令和5年度 工事監査結果報告書

令和4年度 第137号 信楽保育園・信楽幼稚園新築工事（建築主体工事）

工事監査結果報告書

公益社団法人 大阪技術振興協会
技術士（建設部門）松下 基彦

CLT 壁構造体

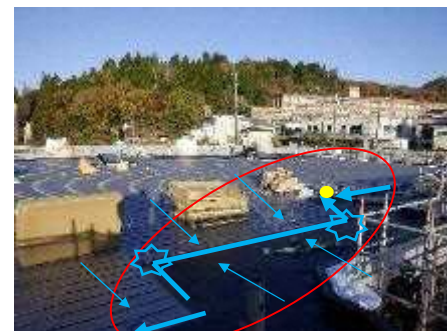
構造体のコンクリートはきれいな肌をしており、入念なコンクリート打設をしていた。

CLT 構造体の施工は一部しか見ることができなかったが、精度よく施工されていた。

耐火ボードの施工状態も良かった。

屋根雨水排水

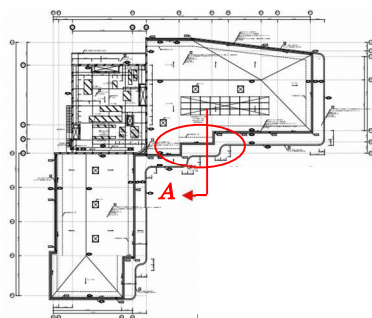
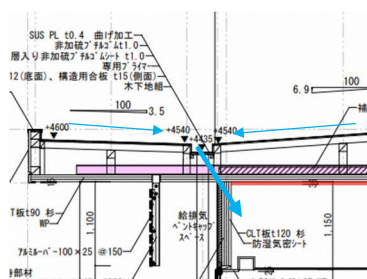
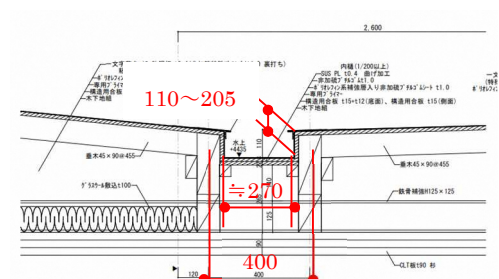
CLT 工法部分の底部に谷樋があり、もし漏水すると室内に回り込む可能性がある。

屋根折版工事中であった。底部谷樋が直角に屈曲している部分があり、豪雨時には、屋根勾配両サイドからの雨水と屈曲に排水される雨水が渦巻いたり、吹き上げたりして、屋根と谷樋の取り合いから雨が小屋裏に進入し、部屋内に漏水する恐れがある。

◇谷樋の大きさは、近年の豪雨を考慮した雨量で計算されているか再確認されたい。

今後のプロジェクトでは、谷樋からの漏水対策として、余裕ある雨水処理能力の樋設計、オーバーフロー管の設置、万が一漏水した場合の室内側へ漏水しない2次的対策など検討されたい。

当該工事においては、谷樋と屋根の取り付け部分を入念に施工し、検査を厳しく実施されたい。
